福島第一原子力発電所事故の検証

～ 福島第一原子力発電所事故を踏まえた課題・教訓 ～

新潟県原子力発電所の安全管理に関する技術委員会

図 1 非常用復水器 (IC) の系統図

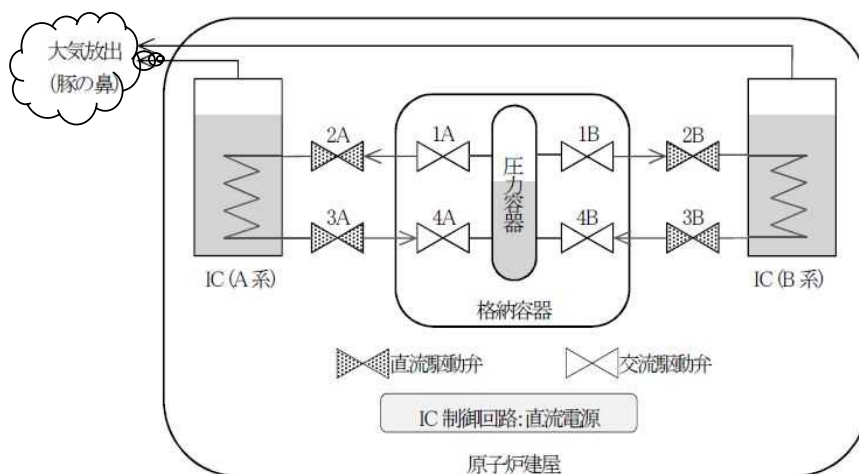
- ・当直長は IC が動作していない可能性を認識していたが、津波襲来前の IC の弁が閉状態であった
ことを運転員の間で共有しなかった。発電班は IC の (豚の鼻からの (図 1 参照)) 蒸気の量が少
ないことを確認しながら動作状況に疑問を持たず、発電所対策本部と情報を共有しなかった。こ
のため、吉田所長以下発電所対策本部では、IC が動作していると誤認し、原子炉の冷却が行われ
ず事故が深刻化した。電源喪失後の B 系の格納容器の内側の隔離弁が開であった可能性が高いこ
とから、電源喪失後 B 系は動作できた可能性があった。
- ・1号機運転開始後、一度も IC の実動作確認をしていなかった。したがって、IC を運転した場合、
豚の鼻から轟音と共に蒸気が噴き出すことを知る者はいなかった。また、IC がフェイルクローズ
の設計になっており、電源喪失で動作しなくなる可能性が高いことを、運転員も発電所対策本部
も理解していなかった。

図 2-1 1号機原子炉建屋 4階と 2号機原子炉建屋 5階の線量分布 (第2回資料 No.1 東電資料に追記)

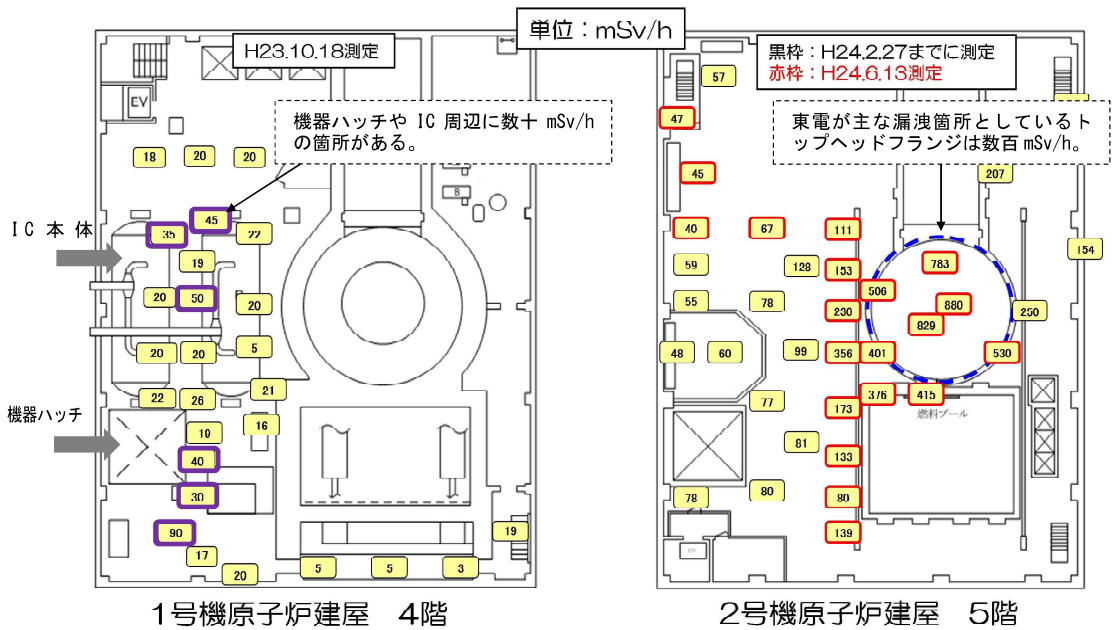
- 1号機原子炉建屋4階は2号機原子炉建屋5階の放射線量より低いものの、数十 mSv/h と高い場所がある。東京電力が示している放射線量のみをもって、1号機原子炉建屋4階で高い放射能を含むガスの漏洩がなかったと判断することはできない。

○東京電力 HD は、原子炉压力容器から直接ガスが放出された場合、破損配管付近は極めて高線量になるが、非常用復水器(IC)周辺に、直接ガスが放出されたとされる2号機原子炉建屋5階のような極めて高い線量の箇所は確認されていないと説明している。(図 2-1)

図 3-1 1号機原子炉圧力容器の圧力（第1回資料 No.1 東電資料に追記）

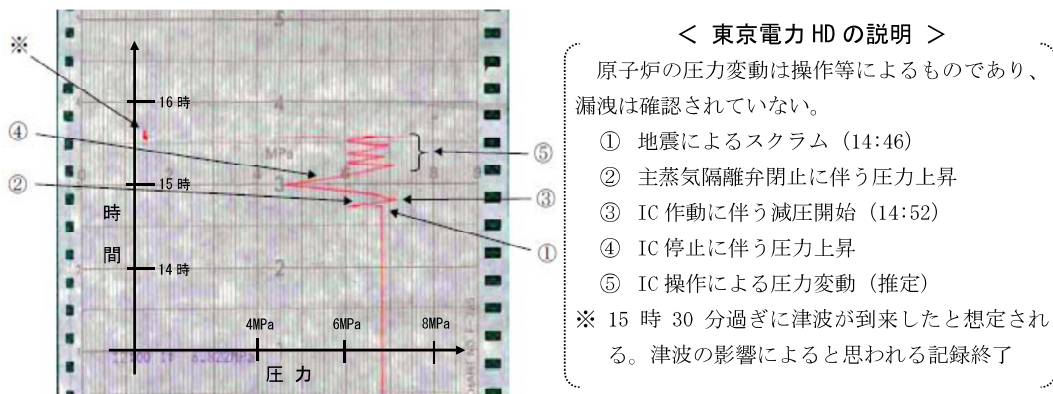
- 計測されたプラントデータ及び格納容器内の微小の漏洩口を仮定した格納容器圧力の解析結果 (図 3-2) からは、全電源喪失までに大きな損傷を示すデータは確認されていないが、解析結果には不確かさがある。また、解析結果 (図 3-2) は、格納容器外の損傷を否定する根拠とはならず、格納容器が健全でなければ格納容器内の損傷を否定する根拠ともならない。格納容器内の損傷格納容器内外の配管の微小な損傷の発生と全電源喪失後の損傷の拡大を否定することはできない。
- 東京電力の地震応答解析は、配管支持装置などは正常であるという前提でなされており、評価基準値を満たしていることにより、地震動の影響がなかったと即断することはできない。

○東京電力HDは、少なくとも地震発生から全電源喪失までの間は、原子炉の圧力バウンダリは維持されており（図3-1）、プラントパラメータに影響を与えないような漏洩があったとしても安全機能に影響を与えるものではない、地震応答解析では非常用復水器(IC)の配管の評価値は全て評価基準値を満たしている（表3-1）と説明している。

写真 4-1 機器ハッチの蓋

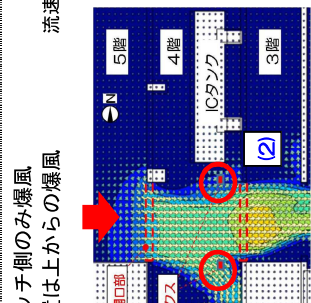
1号機原子炉建屋5階の床に設置されていた蓋が所在不明となっている。委員は、ICが設置されている4階で水素が漏洩して爆発し、蓋が上方又は側方に飛んだ可能性があるとして指摘している。

○委員が指摘している機器ハッチの蓋の挙動については、建屋外へ飛ぶ可能性も下に落ちる可能性もあり、所在が分かったとしても水素爆発の発生箇所を特定する根拠にはならないと説明しており、解析結果を踏まえても同じと説明している。また、水素の爆発起点は4階、5階の両方があり得ると説明している。

図5-1 東京電力や原子力規制委員会が説明する出水経路(第1回資料No.1 東電資料に追記)

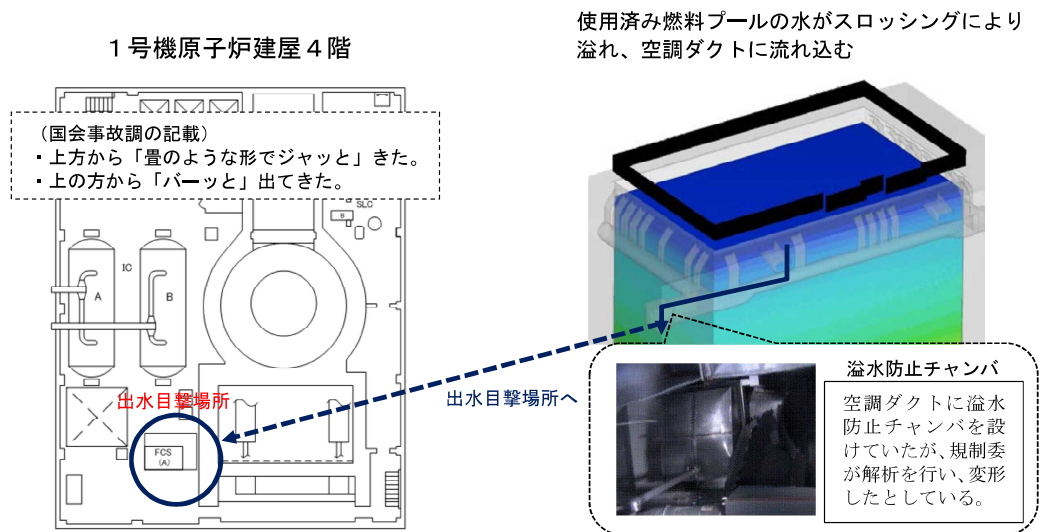
- ・ 東京電力などが出水箇所としている溢水防止チャンバは、水素爆発により損傷した可能性があり、その変形をもって出水の流出箇所と断定することはできない。断定するためには、溢水防止チャンバが地震動により損傷することを実験等で実証する必要がある。
- ・ 溢水防止チャンバ以外の出水箇所として、ICの戻り配管内の溜まり水が考えられる。
なお、国会事故調の調査では、地震直後に蛍光灯の照明が脱落し、4階は真っ暗になったという証言を得ており、それが事実なら、噴出したものが水だったか蒸気だったかは判断できない。

- 国会事故調査委員会は、東京電力の協力企業社員から聞き取り調査を行い、1号機原子炉建屋4階の南側の壁付近で地震発生直後に出水があったとの証言を得ている。
- 東京電力HDは、出水があったとされる箇所には他に出水を起こす可能性がある機器・配管はないこと、現地調査において空調ダクトの溢水防止チャンバの変形が確認されたこと等から、出水の原因は、使用済燃料プールの水がスロッシングにより溢れ、空調ダクトの溢水防止チャンバから漏えいしたと説明している。(図5-1)
- また、原子力規制委員会の「東京電力福島第一原子力発電所における事故の分析に係る検討会」は、現地調査及び解析に基づく検討の結果、本出水事象は、使用済燃料プールにおいてスロッシングが発生し、溢水防止チャンバに流れ込んだ水の水压により、同チャンバに隙間が生じて出水が起こったと考えるとの中間報告書をまとめている。

図6-1 SR弁の動作原理と作動圧 (第11回参考資料No.2 東電資料より)

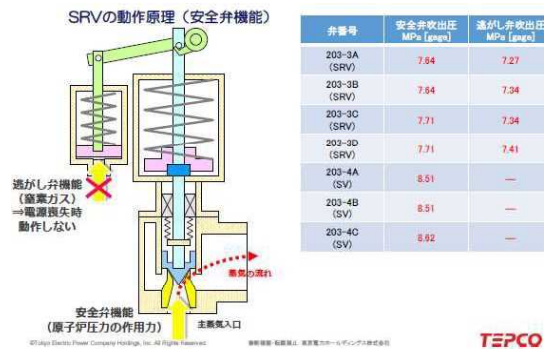
- 今後更に議論が必要である。
- 1号機SR弁の作動音を聞いた運転員は1人もいない。一方で、2号機では運転員が地鳴りのような作動音を聞いている。3号機でも作動音が確認されており、1号機SR弁が動作していない可能性がある。
- SR弁不作動の原因としては、例えば、IC配管を含む原子炉系配管の破損（小規模LOCA）、SR弁の開固着等が考えられる。
- 全電源喪失後の炉圧の実測データがほとんどないため、全電源喪失後に1号機のSR弁が作動したと断定することはできない。
- 最新版のP&ID（配管・計装図面）によると、ICベントラインのグローブ弁は、SBO後は「開」だった可能性がある。

- 国会事故調査委員会は、1号機SR弁の作動音に関する証言が運転員や作業員から得られなかったことから、SR弁が作動しなかった可能性がある」と指摘している。
- 東京電力HDは、SR弁は4つあること、原子炉压力容器の圧力がSR弁のバネ設定を超えると自動で弁が開く単純な構造(図6-1)であること、小規模な漏えいとSR弁の不作動が同時に成立しないことを解析により確認(図6-2)していること等から、全電源喪失後にSR弁が動作していたと説明している。
- また、原子力規制委員会の「東京電力福島第一原子力発電所における事故の分析に係る検討会」も、同様な中間報告書を取りまとめている。

図 3-1 循環水系配管（第 2 回資料 No. 2 東電資料より）

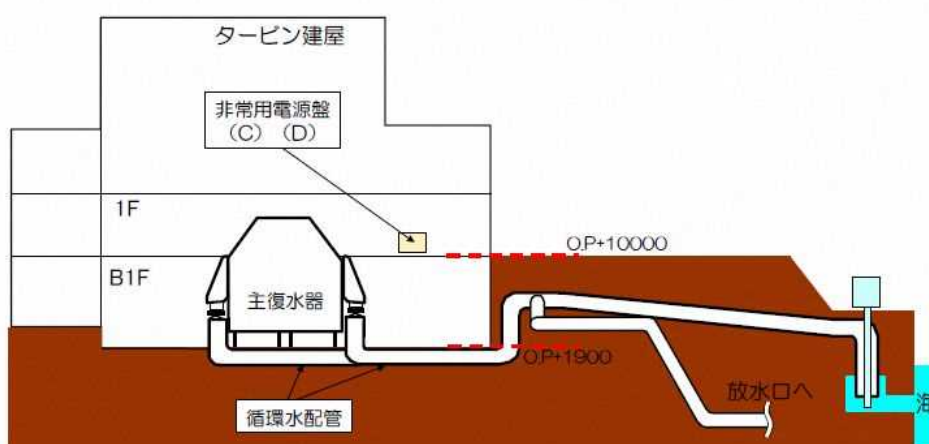
- 鈴木元衛委員は、次のとおり仮説を示した。（添付資料 4 「鈴木元衛委員の考え方③」参照）
 - ① 東北大学の津波シミュレーションの結果によると、放水口付近に大きな津波の流速が発生しており、これにより放水路には強い圧力波が生じて放水路配管系を伝播した可能性がある。津波が放水口へ打ち寄せ、放水路の点検口から高い水柱が立ち上った写真（写真 1-1、写真 11 参照）はこの圧力波発生を裏付けるものである。
 - ② 1号機においては、循環水配管系、D/G 冷却系の配管等が地震により破損し、そこから、海水（津波）が流入して D/G 停止に至った可能性がある。
 - ③ 2号機 A 系や 5号機 A 系 B 系においては、上記の圧力波により D/G 冷却系又は残留熱除去系の海水ポンプモーターに過負荷や過電流を発生させ、トリップさせ、これによって D/G を停止させた可能性がある。流体の逆流によりモーターに過電流が発生するという過去の実験による知見がある。

- 東京電力 HD は、津波到達後においても、1号機循環水系配管（図 3-1）の設置されているタービン建屋地下1階へ運転員がアクセスしていること、地下1階に設置されているディーゼル消火ポンプが機能を発揮していること等から、循環水系配管の損傷により浸水し、電源喪失に至ったとは考えていないと説明している。
- 1号機循環水系配管については、建設当時に耐震重要度分類はなく、耐震評価が行われていない。
